使用済燃料貯蔵槽内の燃料損傷防止（想定事故 1）

東海第二発電所東海第二発電所に係る新規制基準適合性審査の視点及び確認事項（使用済燃料貯蔵槽における燃料損傷防止対策の有効性評価：想定事故 1）

第 7.3.2-2 図 想定事故 2 の対応手順の概要

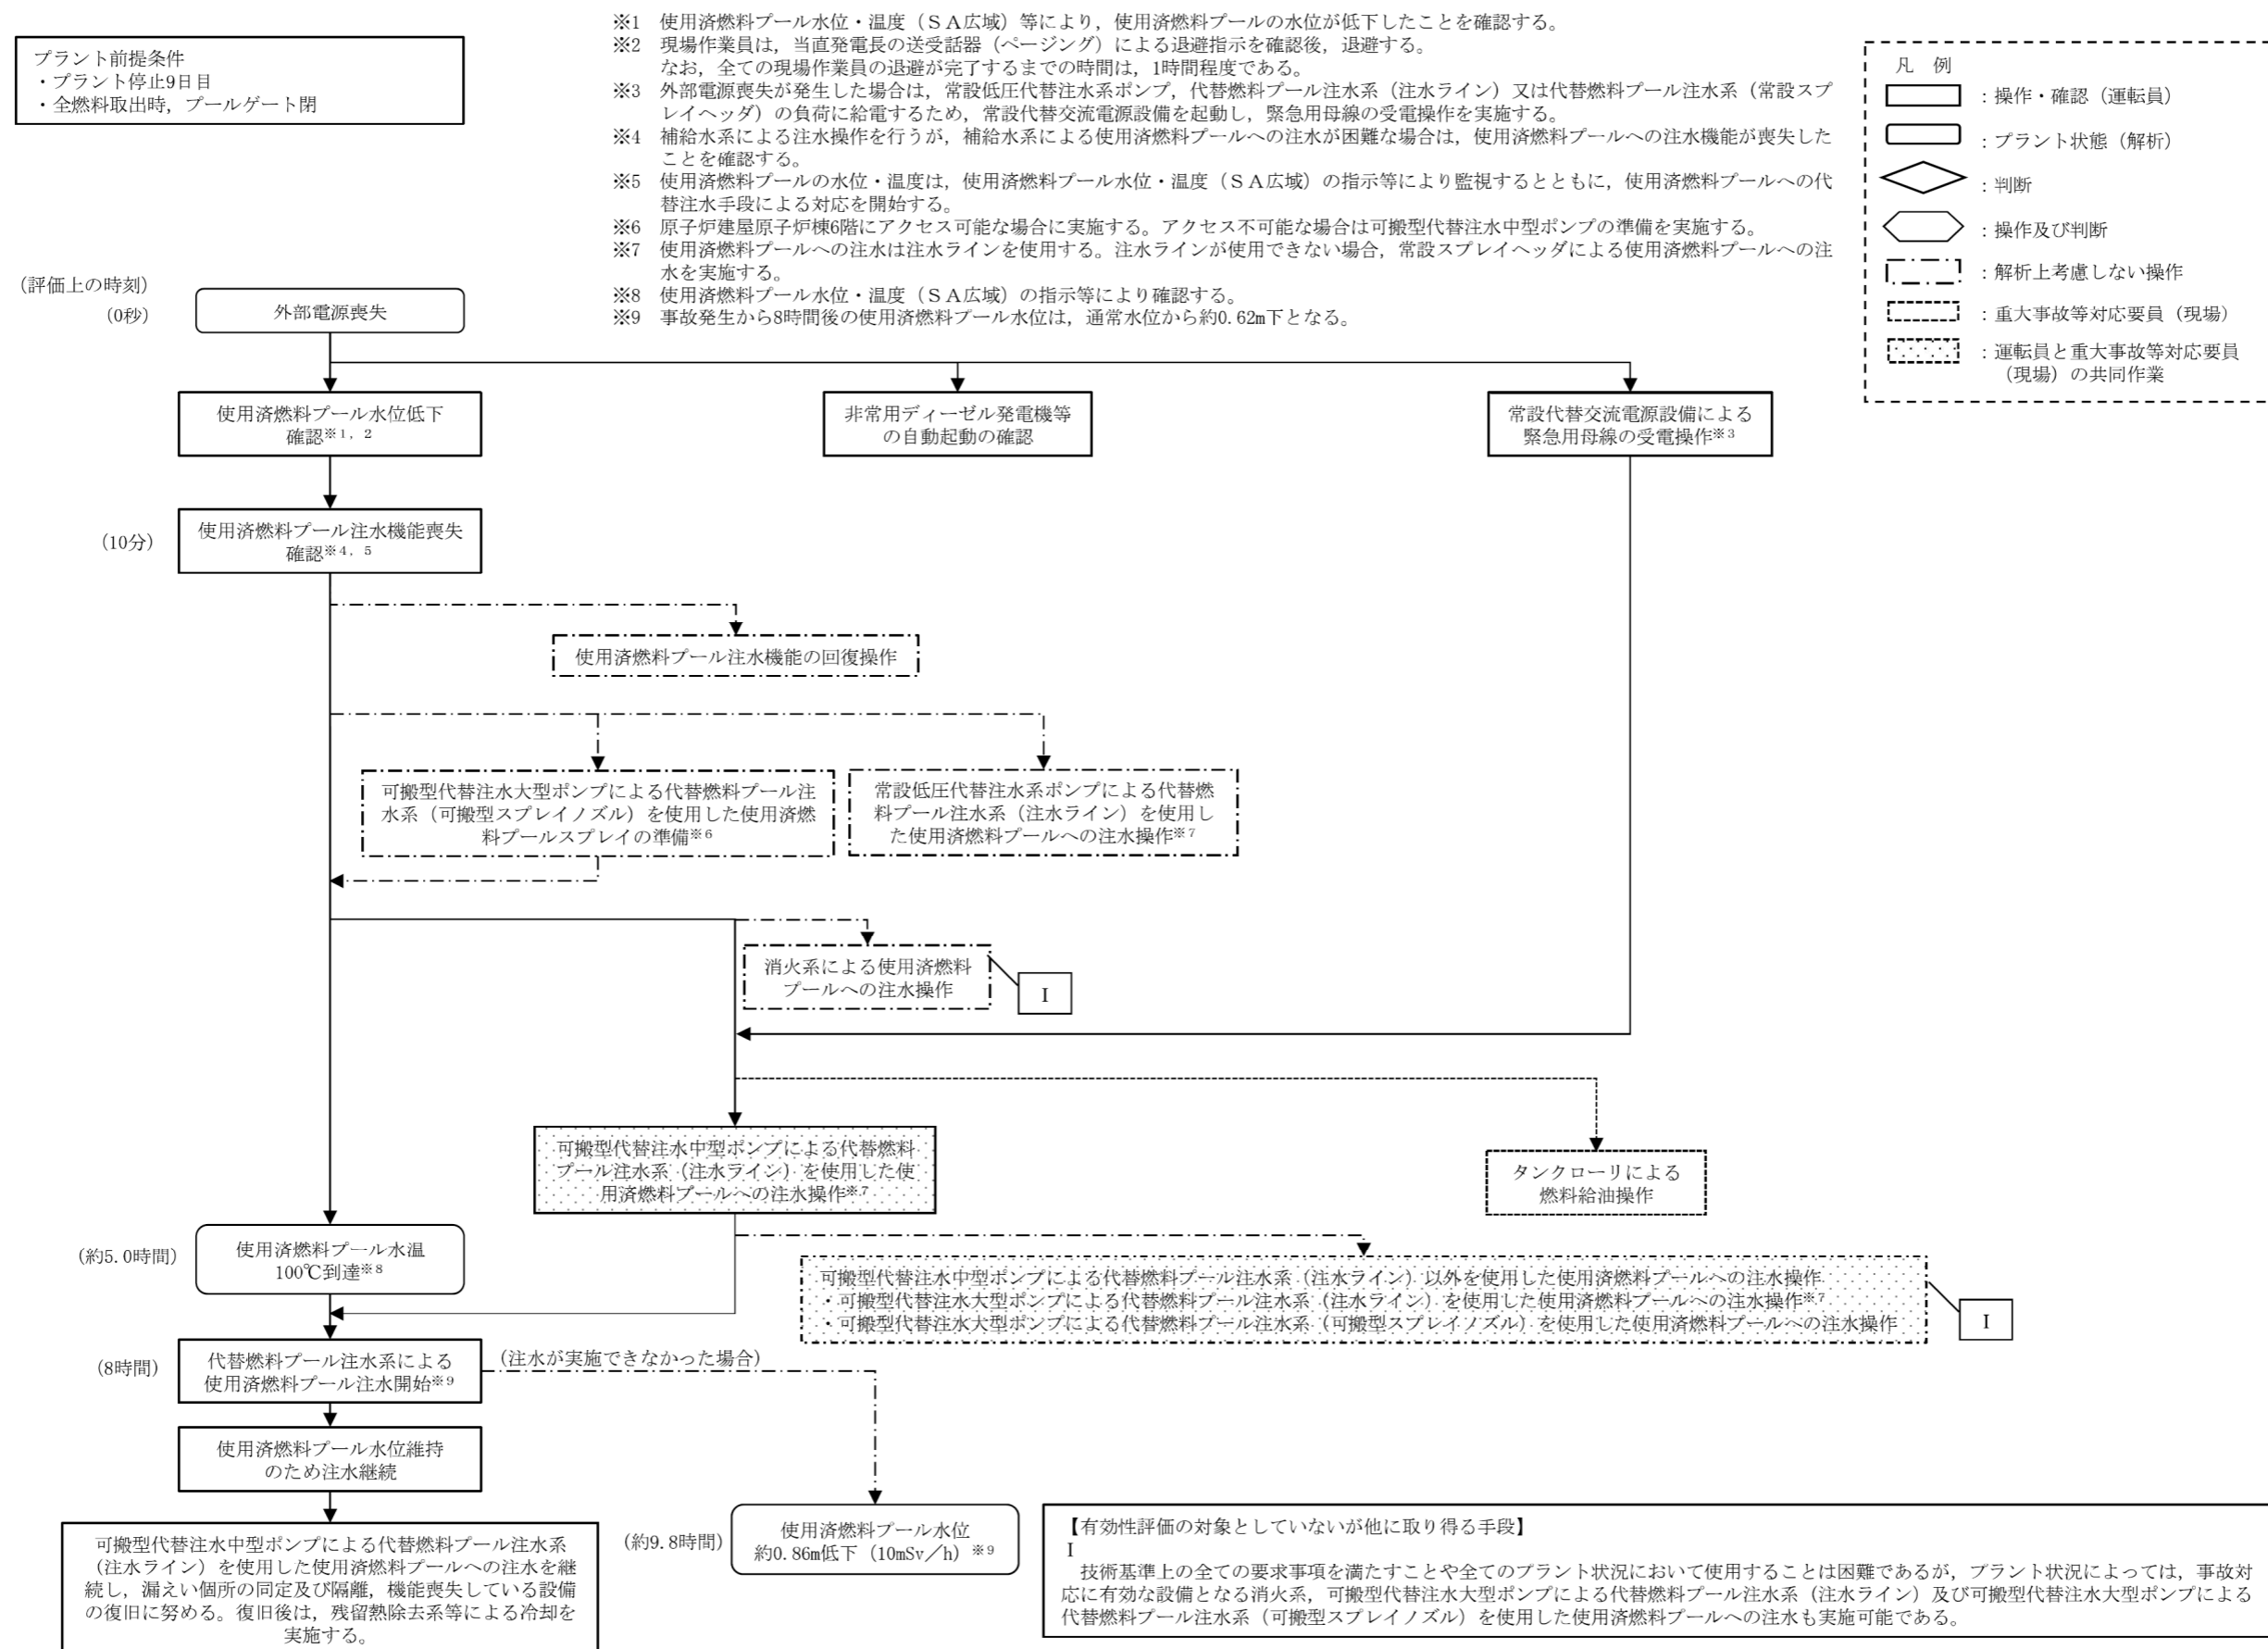
審査の視点及び確認事項	確認結果（東海第二）
<p>お、技術的能力や設備側で確認できれば、有効性評価の概略系統図で点線囲みされていなくてもよい。</p>	
<p>4) 対応手順の概要は整理されているか。</p> <p>(i) 対応手順の概要のフローチャートで、想定される事象進展や判断基準等との関係も含め、明確にされていることを確認する。</p> <p>① 対応手順の概要フロー等において、運転員等が判断に迷わないように、その手順着手の判断基準が明確にされていることを確認。</p> <p>記載要領（例）</p> <ul style="list-style-type: none"> 事故シーケンスの対応手順の概要（フロー）について、実際の手順上の設定と解析上の設定がわかるように記載。 <p>評価上、期待するもののみならず、回復操作や期待しない操作等についても網羅的に記載。この際、回復操作や期待しない操作等については、評価上は考慮しないことが明確であるように記載。</p> <p>(ii) 事象進展の判断基準・確認項目等が明確に示されていることを確認する。</p> <p>① 対策については、有効性評価上期待している対策だけでなく、「重大事故等防止技術的能力基準説明資料」との整合を踏まえ、自主対策設備による手順も含めて実施する対策を網羅的に含めていることを確認。</p>	<p>4) (i) 対応手順の概要フローについて、以下のとおり確認した。</p> <p>① 「第 7.3.2-2 図 想定事故 2 の対応手順の概要」において、想定される事象進展が明確にされるとともに事象進展に沿った判断項目、操作確認項目等が示されていること、解析上は期待しない操作も含めて対応手順の概要が整理されていることを確認した。</p> <p>(ii) 事象進展の判断基準等（手順着手の判断基準、有効性評価上期待しないもの含む）について、以下のとおり「第 7.3.2-2 図 「想定事故 2」の対応手順の概要」、「7.3.2.1(3) 燃料損傷防止対策」において明確にされていることを確認した。</p> <p>① 「想定事故 2」に係る判断基準・確認項目等</p> <p><u>使用済燃料プール水位低下</u>：使用済燃料プール水位・温度（SA 広域）、燃料プール水位低警報により使用済燃料プール水位低下を確認。</p> <p><u>サイフォン現象による漏えい</u>：スキマサージタンクの水位低下又は使用済燃料プールの水位低下に伴い発生する警報により、サイフォン現象により使用済燃料プール水が漏えいしていると判断。</p> <p><u>使用済燃料プール注水機能喪失</u>：中央制御室にて使用済燃料プール水位・温度（SA 広域）、機器ランプ表示、機器故障警報、系統流量指示等にて、注水機能喪失を確認。</p> <p><u>使用済燃料プール冷却機能喪失</u>：注水機能喪失により、残留熱除去系ポンプが起動しないことを確認することから、残留熱除去系を用いた冷却機能喪失を確認。</p>

第7.4.1-1図 崩壊熱除去機能喪失時の重大事故等対策の概略系統図 (1/2)
(原子炉減圧及び残留熱除去系(低圧注水系)による原子炉注水段階)

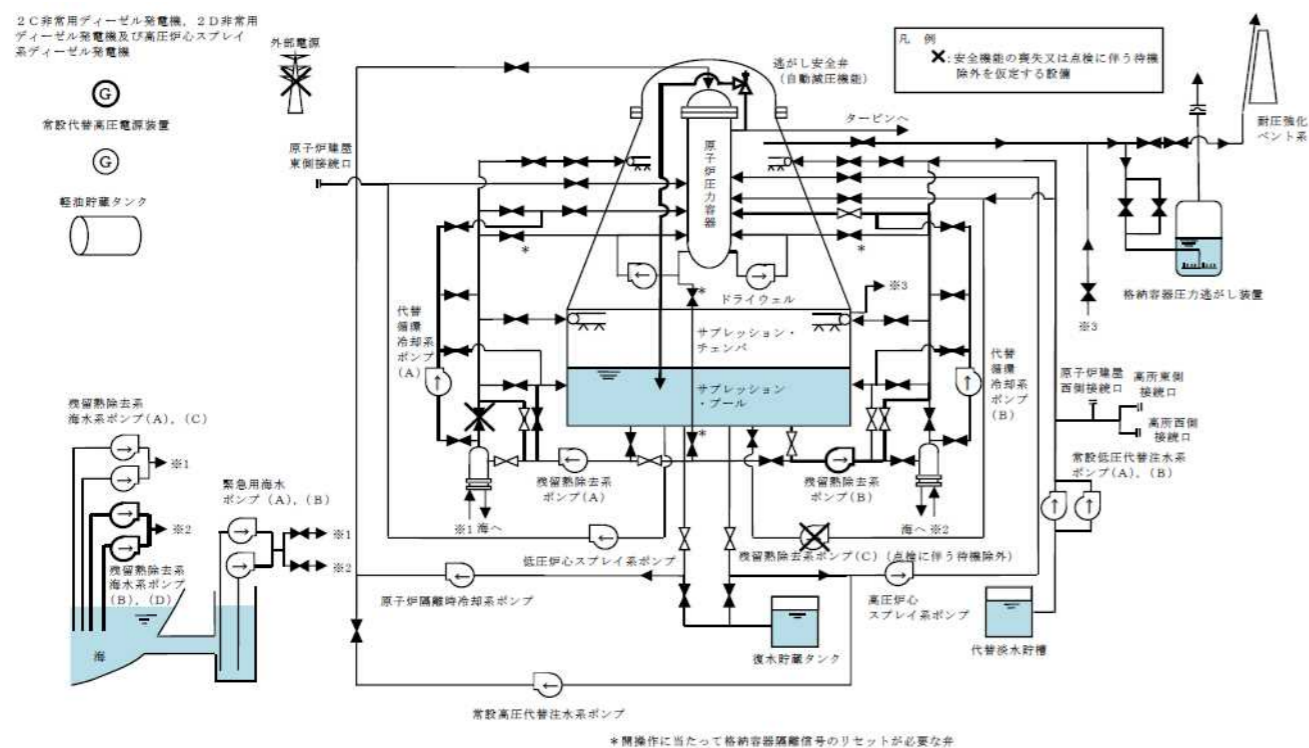
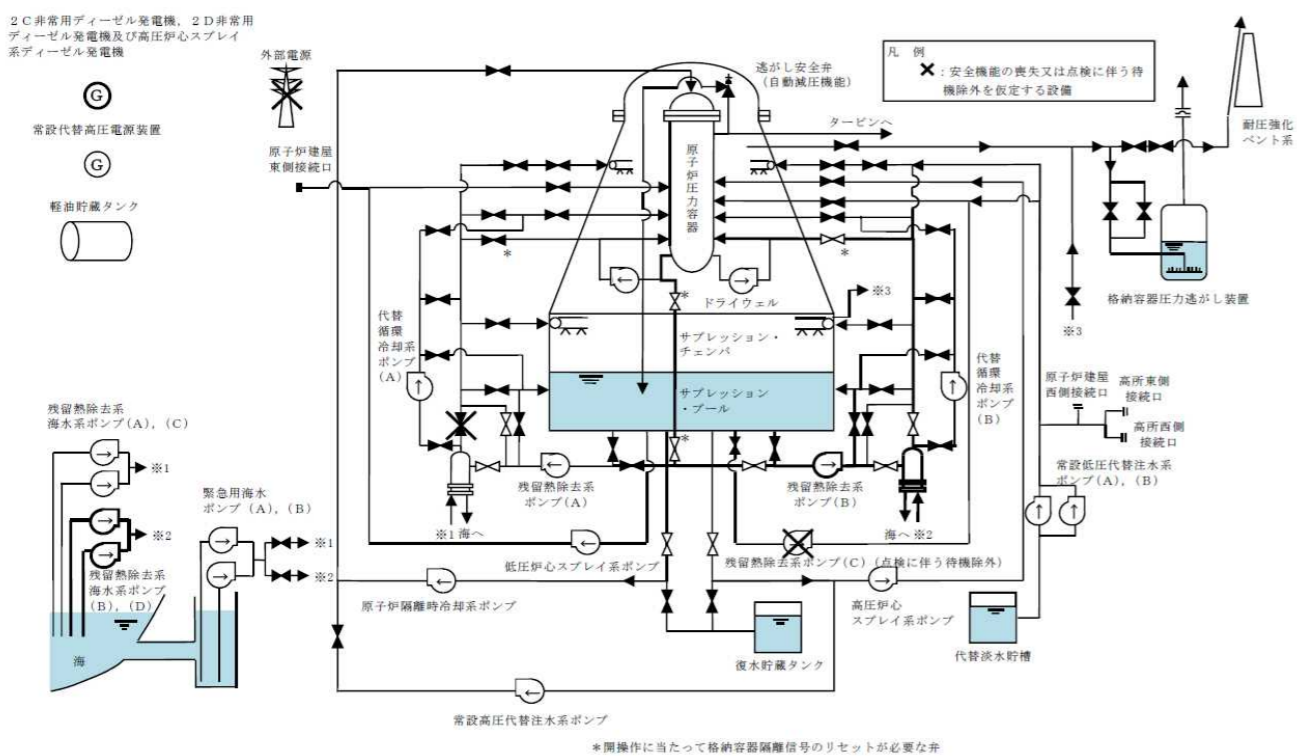
<p>（vii）上記の対策も含めて本運転停止中事故シーケンスグループにおける手順及びその着手の判断基準が「重大事故の発生及び拡大の防止に必要な措置を実施するために必要な技術的能力」と整合していることを確認する。</p>	<p>（vii）上記（vi）で確認したとおり、本運転停止中事故シーケンスグループにおける手順及びその着手の判断基準は、追補 1「5. 重大事故の発生及び拡大の防止に必要な措置を実施するために必要な技術的能力」の内容と整合が図られていることを確認した。また、その手順を踏まえて、使用する重大事故等対処設備（常設、可搬、計装）については、「第 7. 4. 1-1 表 崩壊熱除去機能喪失における重大事故等対策について」で明確にされていることを確認した。</p>
<p>（設置許可基準規則第 37 条 解釈）</p> <p>第37条（重大事故等の拡大の防止等） （炉心の著しい損傷の防止） 1-4 上記1-2(a)の「十分な対策が計画されており」とは、国内外の先進的な対策と同等のものが講じられていることをいう。</p> <p>2) 対策について、国内外の先進的な対策と同等なものであるか。</p>	<p>2) ※ 「運転停止中原子炉における燃料損傷防止対策の有効性評価」においては、要求されていない。</p>
<p>3) 対策の概略系統図は整理されているか。</p> <p>（i）対策の概略系統図において、対策に関係する主要機器・配管・弁が明示されているか確認する。</p>	<p>3) （i）待機している残留熱除去系（低圧注水系）による原子炉圧力容器への注水に関連する設備として、残留熱除去系（低圧注水系）及びこれらを接続する配管や弁を含め概略系統図に示されていることを確認した。また、安定状態に向けた対策のうち、残留熱除去系（原子炉停止時冷却系）及びこれらを接続する配管や弁が概略系統図に示されていることを確認した。</p>

審査の視点及び確認事項	確認結果（東海第二）
<p>記載要領（例）</p> <ul style="list-style-type: none"> 有効性評価で期待する系統や設備等は太字で記載。 設計基準事故対処設備から追加した設備や機器は点線囲みで記載。なお、技術的能力や設備側で確認できれば、有効性評価の概略系統図で点線囲みされていなくてもよい。 	
<p>4) 対応手順の概要は整理されているか。</p> <p>(i) 対応手順の概要のフローチャートで、想定される事象進展や判断基準等との関係も含め、明確にされていることを確認する。</p> <p>① 対応手順の概要フロー等において、運転員等が判断に迷わないように、その手順着手の判断基準が明確にされていることを確認。</p> <p>記載要領（例）</p> <ul style="list-style-type: none"> 事故シーケンスの対応手順の概要（フロー）について、実際の手順上の設定と解析上の設定がわかるように記載。 評価上、期待するもののみならず、回復操作や期待しない操作等についても記載。この際、回復操作や期待しない操作等については、評価上は考慮しないことが明確であるように記載。 	<p>4) (i) 対応手順の概要フローについて、以下のとおり確認した。</p> <p>「第 7.4.1-2 図 崩壊熱除去機能喪失の対応手順の概要」において、想定される事象進展が明確にされるとともに事象進展に沿った判断項目、操作確認項目等が示されていること、解析上は期待しない操作も含めて対応手順の概要が整理されていることを確認した。</p>
<p>(ii) 事象進展の判断基準・確認項目等が明確に示されていることを確認する。</p> <p>① 対策については、有効性評価上期待している対策だけでなく、「重大事故等防止技術的能力基準説明資料」との整合を踏まえ、自主対策設備による手順も含めて実施する対策を網羅的に含めていることを確認。</p>	<p>(ii) 事象進展の判断基準等（手順着手の判断基準、有効性評価上期待しないもの含む）について、以下のとおり「第 7.4.1-2 図 崩壊熱除去機能喪失の対応手順の概要」及び「7.4.1.1(3) 燃料損傷防止対策」において明確にされていることを確認した。</p> <p>① 運転停止中事故シーケンスグループ「崩壊熱除去機能喪失（残留熱除去系の故障による停止時冷却機能喪失）」に係る判断基準・確認項目等 <u>崩壊熱除去機能喪失の判断</u>：運転員が、残留熱除去系の故障に起因する崩壊熱除去機能の喪失による原子炉水温の上昇等を確認した場合、崩壊熱除去機能喪失と判断する。 <u>残留熱除去系（低圧注水系）の切替え判断</u>：運転員が、残留熱除去系（低圧注水系）による原子炉水位回復を確認後、残留熱除去系（原子炉停止時冷却系）へ切替えを行う。</p>

第 7.4.2-1 図 全交流動力電源喪失時の重大事故等対策の概略系統図（1/2）
 （原子炉減圧及び低圧代替注水系（常設）による原子炉注水段階）

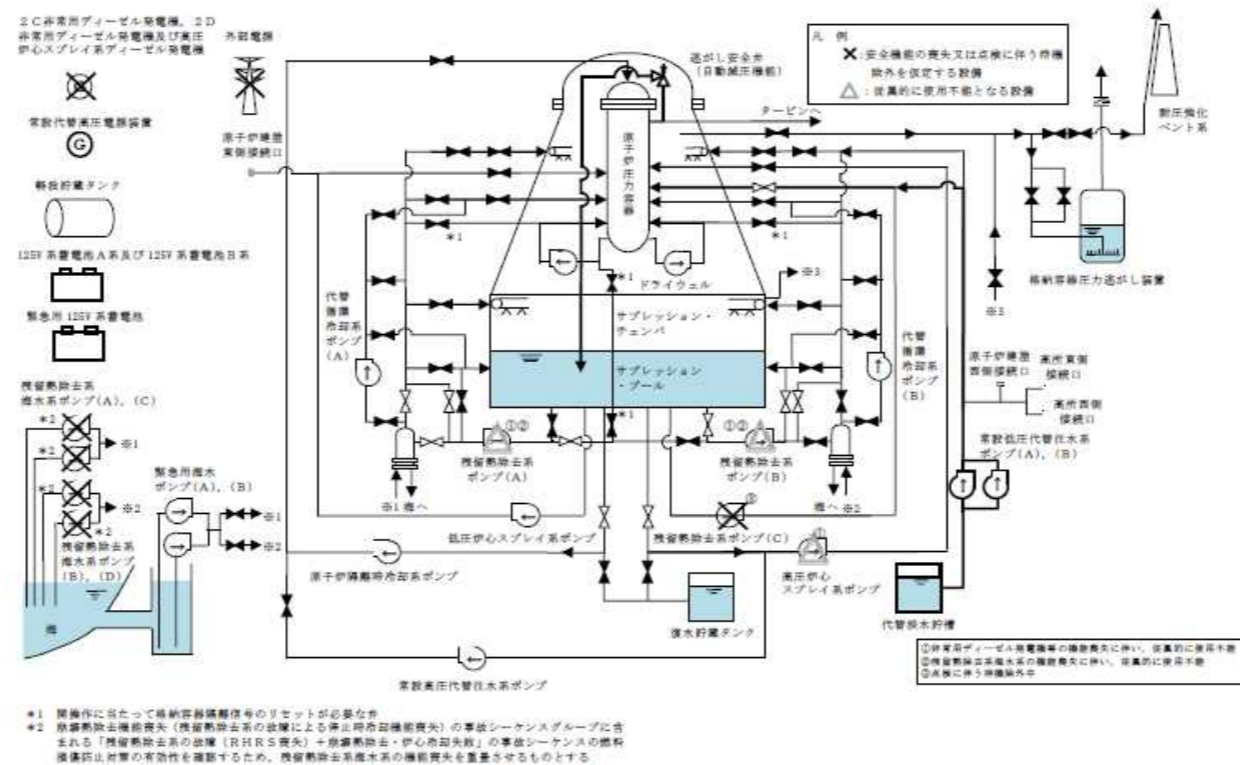
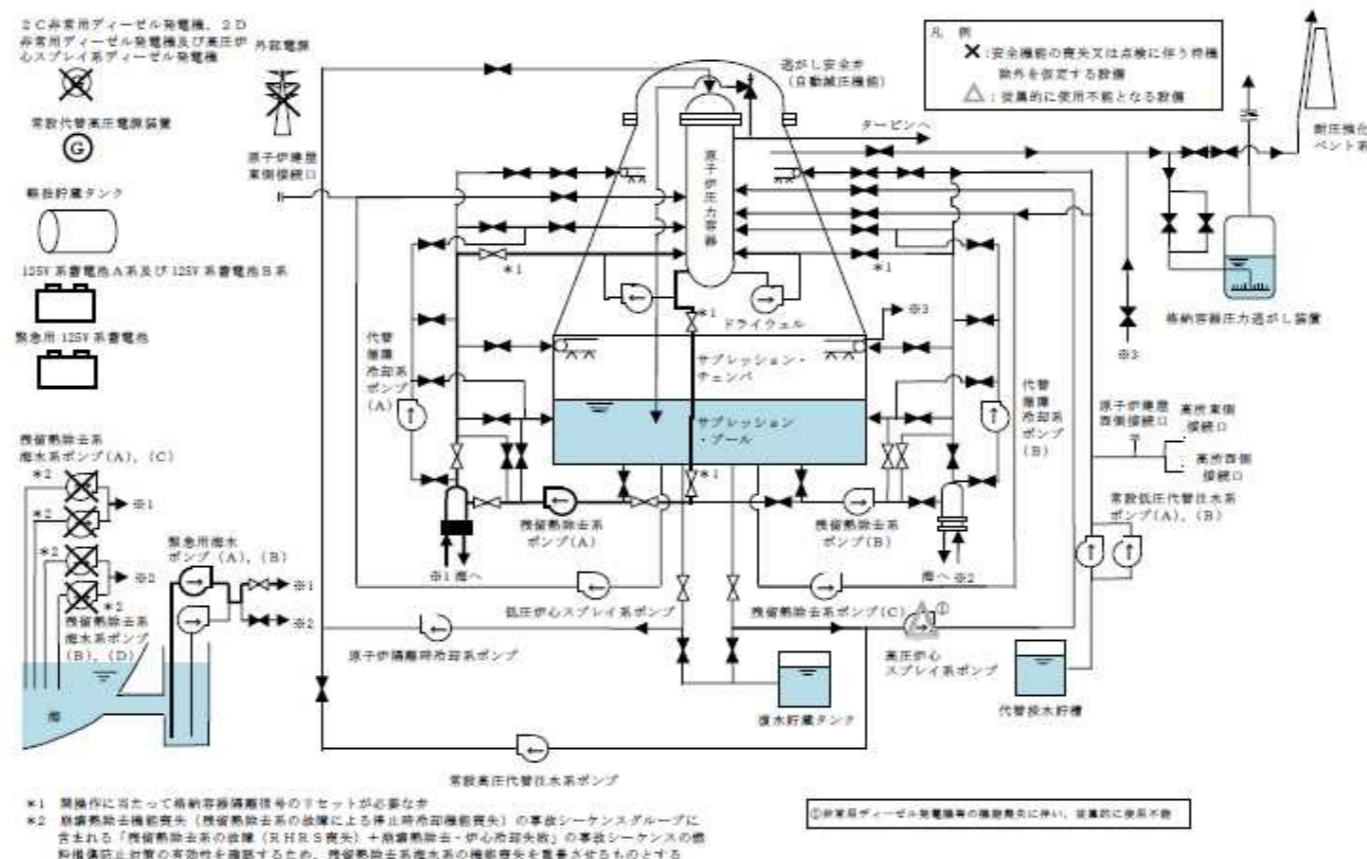
<p>(vii) 上記の対策も含めて本運転停止中事故シーケンスグループにおける手順及びその着手の判断基準が「重大事故の発生及び拡大の防止に必要な措置を実施するために必要な技術的能力」と整合していることを確認する。</p>	<p>(vii) 上記 (vi) で確認したとおり、本運転停止中事故シーケンスグループにおける手順及びその着手の判断基準は、追補 1 「5. 重大事故の発生及び拡大の防止に必要な措置を実施するために必要な技術的能力」の内容と整合が図られていることを確認した。また、その手順を踏まえて、使用する重大事故等対処設備 (常設、可搬、計装) については、「第 7.4.2-1 表 全交流動力電源喪失における重大事故等対策について」で明確にされていることを確認した。</p>
<p>(設置許可基準規則第 37 条 解釈)</p> <p>第37条 (重大事故等の拡大の防止等) (炉心の著しい損傷の防止)</p> <p>1-4 上記1-2(a)の「十分な対策が計画されており」とは、国内外の</p>	<p>2) ※ 「運転停止中原子炉における燃料損傷防止対策の有効性評価」においては、要求されていない。</p>

審査の視点及び確認事項	確認結果（東海第二）
<p>先進的な対策と同等のものが講じられていることをいう。</p> <p>2) 対策について、国内外の先進的な対策と同等なものであるか。</p>	
<p>3) 対策の概略系統図は整理されているか。</p> <p>(i) 対策の概略系統図において、対策に係る主要機器・配管・弁が明示されているか確認する。</p> <p>記載要領（例）</p> <ul style="list-style-type: none"> 有効性評価で期待する系統や設備等は太字で記載。 設計基準事故対処設備から追加した設備や機器は点線囲みで記載。なお、技術的能力や設備側で確認できれば、有効性評価の概略系統図で点線囲みされていなくてもよい。 	<p>3) (i) 低圧代替注水系（常設）による原子炉圧力容器への注水に関連する設備として、常設低圧代替注水系ポンプ、代替淡水貯槽及びこれらを接続する配管や弁が概略系統図に示されていることを確認した。また、安定状態に向けた対策のうち、残留熱除去系（原子炉停止時冷却系）及び緊急用海水系に関連する設備として残留熱除去系ポンプ、緊急用海水ポンプ等が概略系統図に示されていることを確認した。</p>
<p>4) 対応手順の概要は整理されているか。</p> <p>(i) 対応手順の概要のフローチャートで、想定される事象進展や判断基準等との関係も含め、明確にされていることを確認する。</p> <p>① 対応手順の概要フロー等において、運転員等が判断に迷わないように、その手順着手の判断基準が明確にされていることを確認。</p> <p>記載要領（例）</p> <ul style="list-style-type: none"> 事故シーケンスの対応手順の概要（フロー）について、実際の手順上の設定と解析上の設定がわかるように記載。 評価上、期待するもののみならず、回復操作や期待しない操作等についても記載。この際、回復操作や期待しない操作等については、評価上は考慮しないことが明確であるように記載。 	<p>4) (i) 対応手順の概要フローについて、以下のとおり「第 7.4.2-2 図 全交流動力電源喪失の対応手順の概要」及び「7.4.2.1(3) 燃料損傷防止対策」において確認した。</p> <p>① 「第 7.4.2-2 図 全交流動力電源喪失の対応手順の概要」において、想定される事象進展が明確にされるとともに事象進展に沿った判断項目、操作確認項目等が示されていること、解析上は期待しない操作も含めて対応手順の概要が整理されていることを確認した。</p>
